# 社團法人新竹市建築師公會

主旨：檢送新竹市政府 112 年 12 月 20 日召開「新竹市建築執照核發簡政便民研商暨法規檢討會議」紀錄乙份(附件)，請查照。  
說明：依據新竹市政府 113 年 2 月 5 日府都建字第 1130023905 號函辦理。

### **【提案 3】**

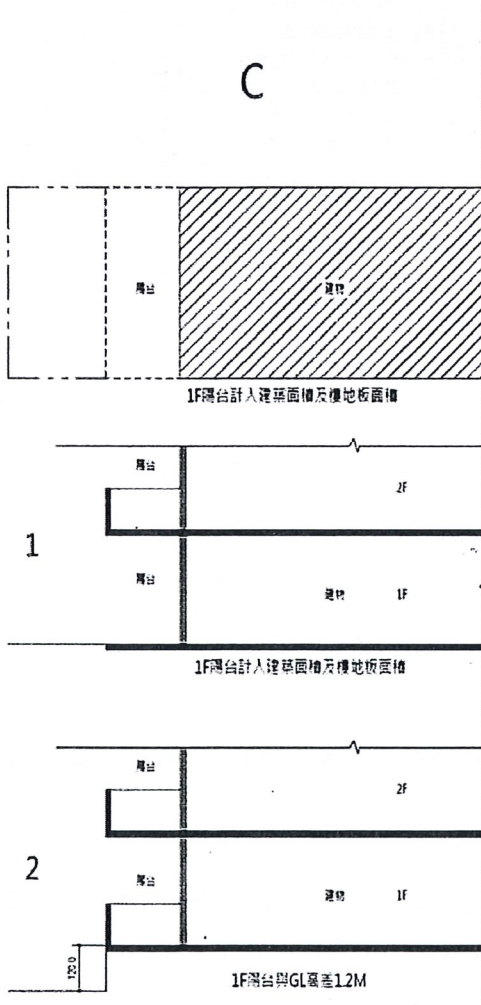
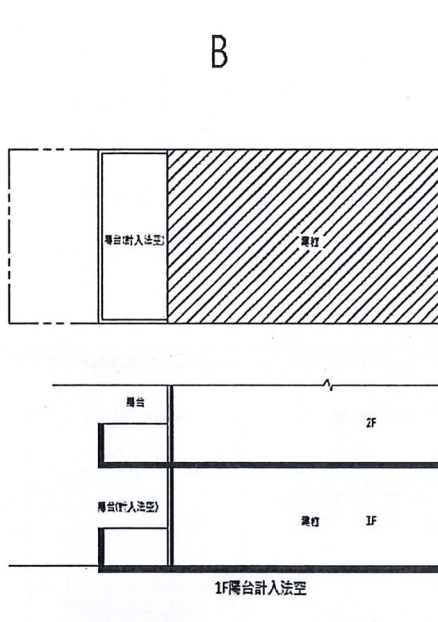
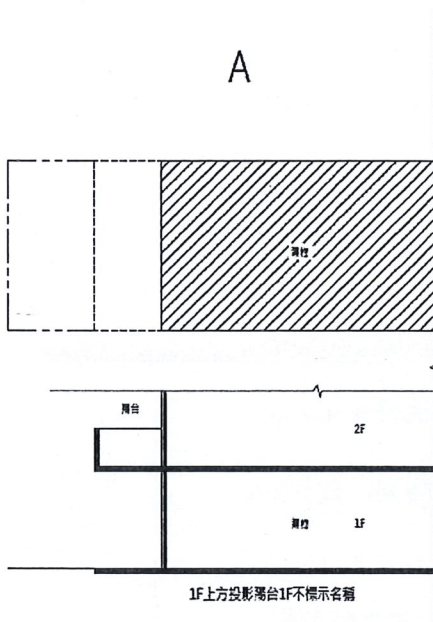
一樓樓陽台設置檢討。

- 一、附內政部 111 年 11 月 14 日內授營建管字第 1110819551 號函(如附件)。前次未結論部分，綜整如下：
  - A. 一樓設置之陽台必須依技術規則設置欄杆，若無設置欄杆，依解釋令”不可標註為陽台”(106.12.04 解釋令)
  - B. 一樓陽台計入建築面積及樓地板面積，或陽台與地面高差 1.2M 以上，可標註為”陽台”
  - C. 一樓陽台未計入建築面積及樓地板面積，可標註為”陽台(計入法空)”

- A. 上方有陽台投影時，一樓該處不標示名稱。(106.12.04 內授營建管字第 1060075601 號函說明三)。
- B. 上方有陽台投影時，一樓標示陽台(法定空地)，設置欄杆。(106.07.04 內授營建管字第 1060809063 號函)。
- C. 上方有陽台投影時，一樓陽台計入建築面積且計入第 1 條第 5 款之樓地板面積及第 7 款之總樓地板面積，至容積樓地板面積應另依同編第 162 條第 1 項第 1 款規定檢討(106.12.04 內授營建管字第 1060075601 號函說明二)，或陽台與地面高差 1.2M 以上(100.08.24 台內營字第 1000806661 號函)，可標註為”陽台”。

有關陽台、花台依內政部 111 年 11 月 14 日內授營建管字第 1110819551 號函檢討。

### 【提案 14】

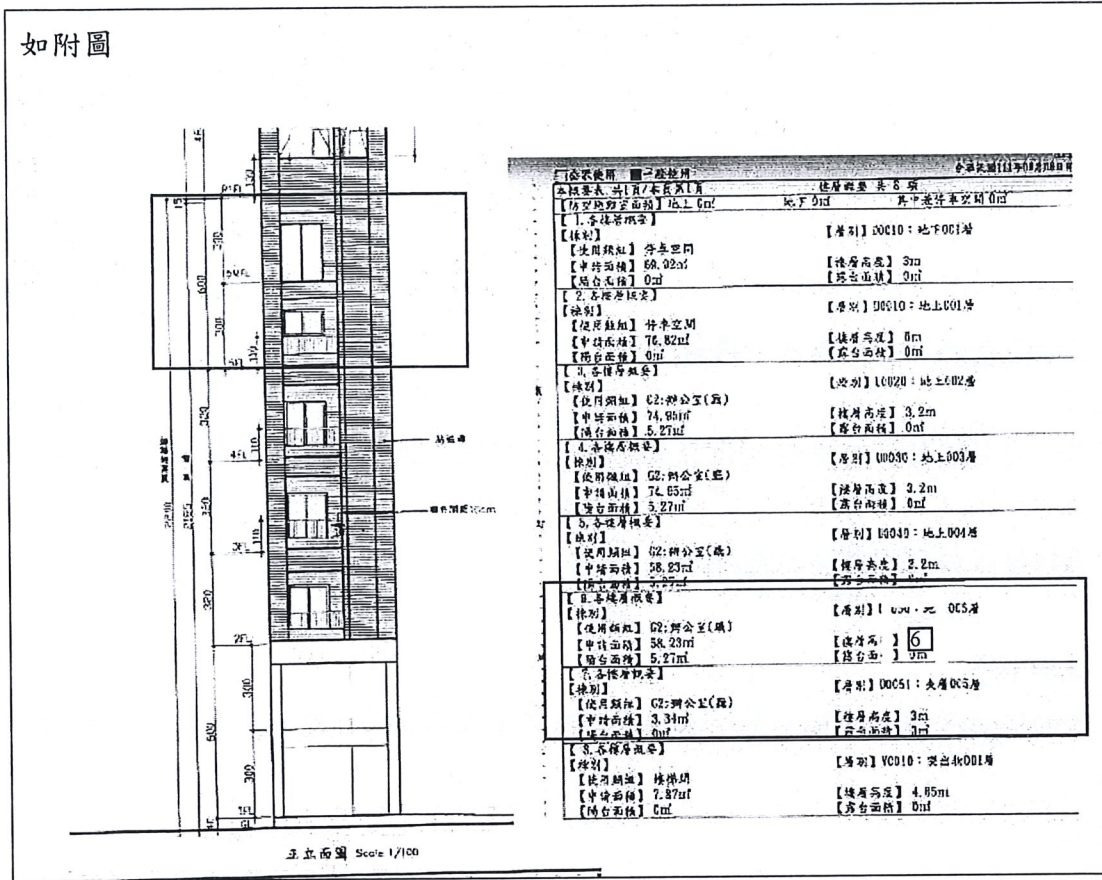
建築物夾層，建造執照卷宗概要表之樓層高度，應如何標示？提請討論。

**結論：**如下圖

地上5層 樓層高度為 6m  
 夾層5層 樓層高度為 3m

**【提案17】**

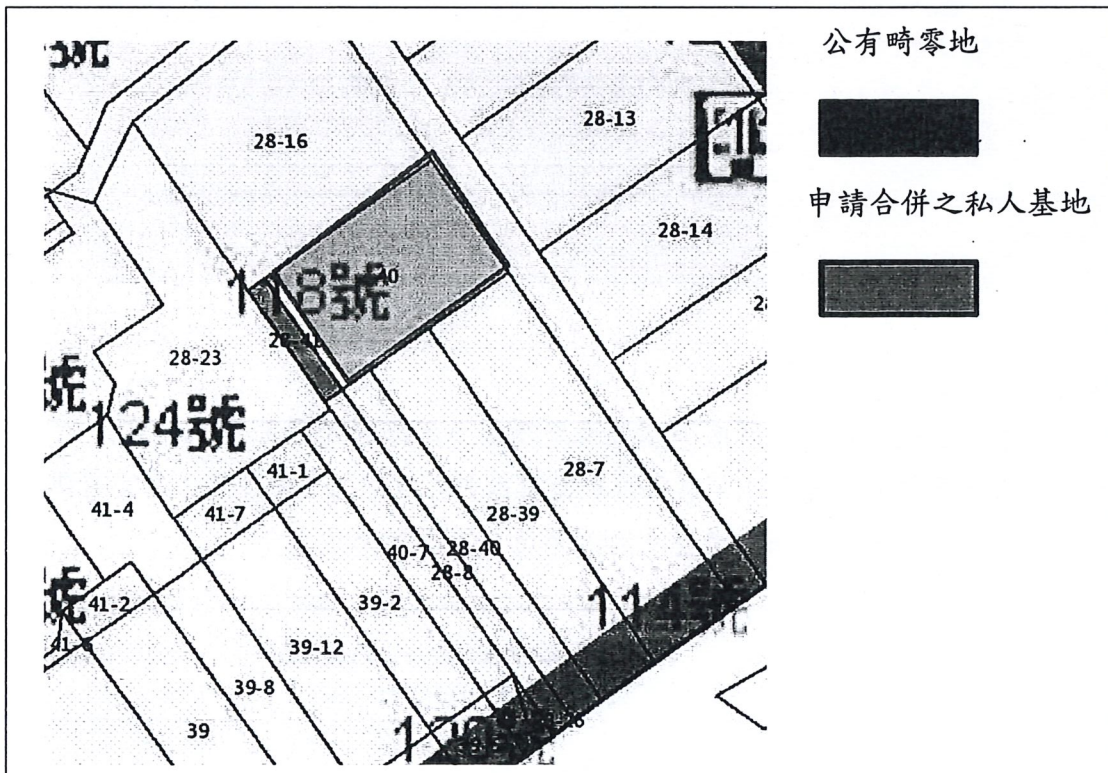
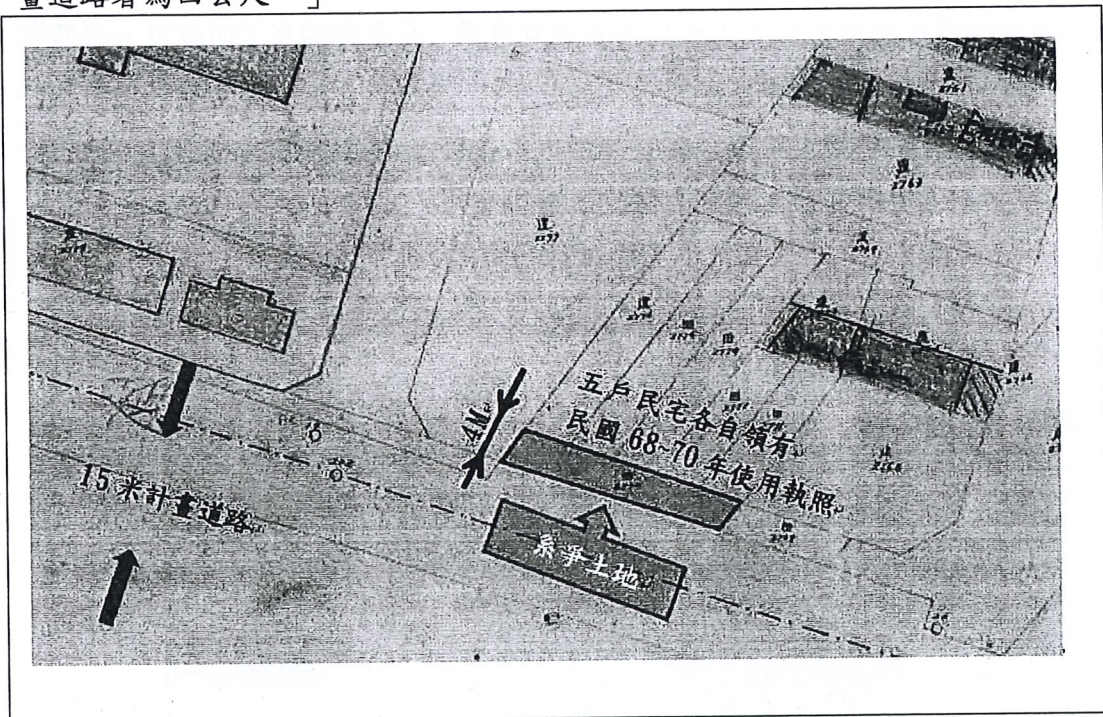
私人基地合併公有畸零地(個案討論)，提請討論。

本案經查無現有巷道套繪記載，申請人表示市有土地經常與鄰房發生通行糾紛，欲購買公有畸零地保障自身權益，惟雙方因積怨已久，無法取得鄰地土地所有權人同意合併使用協議文件。(新竹市公有畸零地合併使用證明書核發基準第6條)

一、公有畸零地相鄰之私人土地均業已蓋有房屋，是否仍適用《新竹市公有畸零地合併使用證明書核發基準》第7條規定：「兩筆以上權屬不同之私有土地與相鄰公有畸零地或裡地合併後始得建築使用者，申請核發本證明書應檢具各該私有土地所有權人同意合併使用協議文件。」？

二、倘若仍需檢具鄰地同意書，本案因通行糾紛無法取得相關文件，本府基於便民之考量，函詢鄰地合併之意願，作為申請案之附件，可行性評估。

請業務單位會辦財政處，釐清公私有土地現況使用情形。

**【提案 18】**

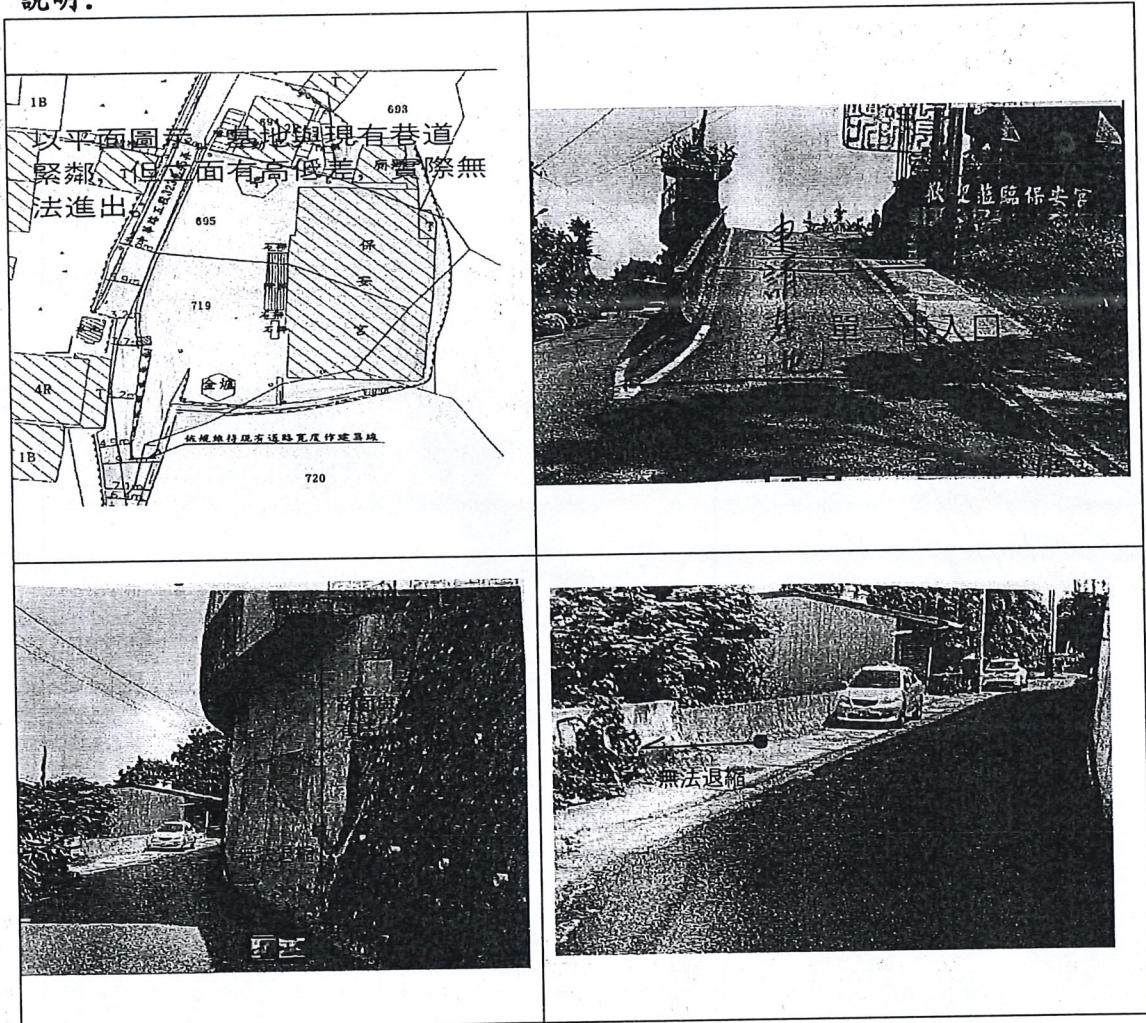
未興建建築用地位屬騎樓地範圍內，其土地屬性認定疑義，提請討論。

系爭土地現況為加設混凝土頂蓋之矩形排水溝渠且屬私人土地，鄰接五筆土地各自領有民國 68~70 年核發之使用執照，惟年代久遠已無案可稽，調閱地政留存資料，仍無法判別系爭土地是否曾認定為現有巷道；經派員勘查，現場鄰近街廓均有退縮留設人行步道，系爭土地臨接 15 米計畫道路，按《新竹市都市計畫區騎樓設置標準》第 4 條規定：「騎樓或無遮簷人行道其留設寬度，自建築線至建築物外牆面，按計畫道路寬度依下列規定設置：二、建築基地面臨十五公尺以上計畫道路者為四公尺。」。

- 一、系爭土地依都市計畫使用分區查詢是否屬公共設施用地及建築線位置。
- 二、有關位屬都市計畫土地，依《都市計畫書圖》及《新竹市都市計畫區騎樓設置標準》規定檢討相關騎樓及退縮等設置，以維公共安全。

**【提案 21】**

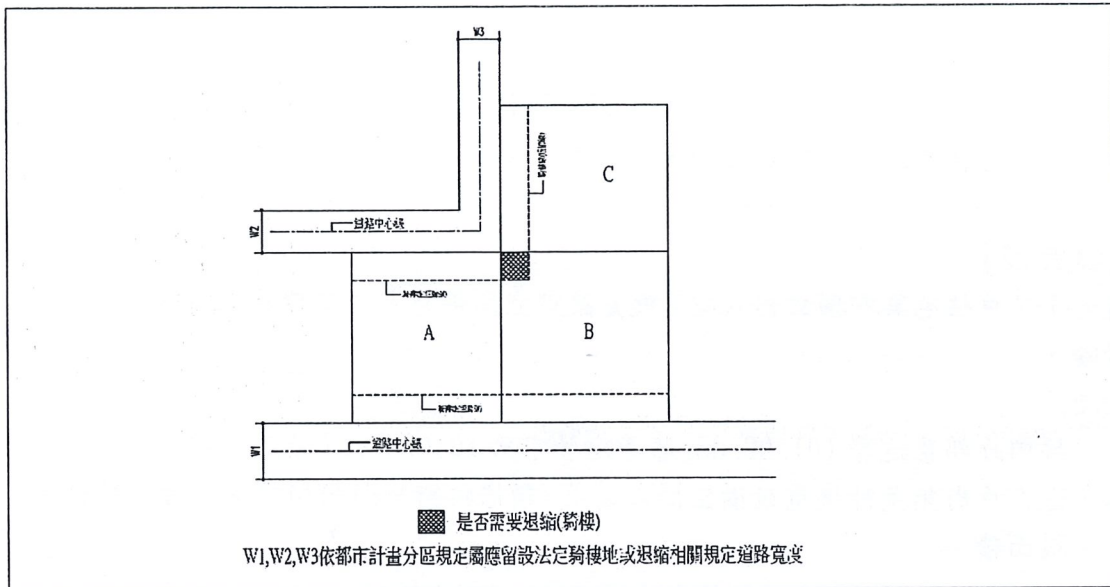
建築基地兩側臨計畫道路(如下圖例)，建築基地騎樓(退縮)如何檢討？提請討論。

- 一、依 112 年 6 月 20 日新竹市建築師公會法規會討論案續辦理。
- 二、建築基地 B 申請建造執照時，若有規定退縮建築或法定騎樓地應如何檢討？
- 三、建築基地 A+B+C 合併申請建造執照時，若有規定退縮建築或法定騎樓地應如何檢討？

後續有相關實際案例時，提送建照預審委員會審查。

**【提案 23】**

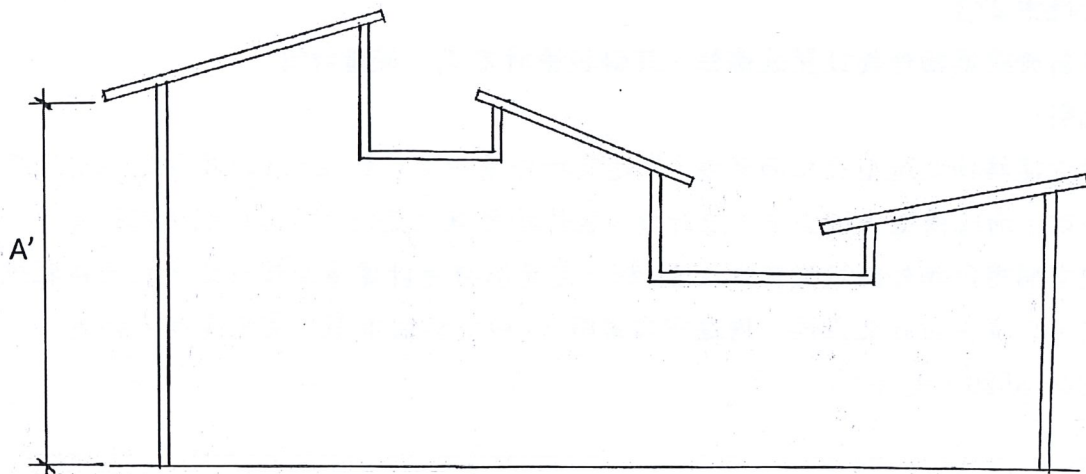
透天 1~2 戶住宅具有獨立出入口，設置機電空間得否免計容積樓地板面積，提請討論。

- 一、按內政部營建署 101.02.03. 營署建管字第 1010005757 號函辦理。
- 二、透天戶尚無免計機電設備空間之適用，請依技術規則相關規定檢討容積樓地板面積。
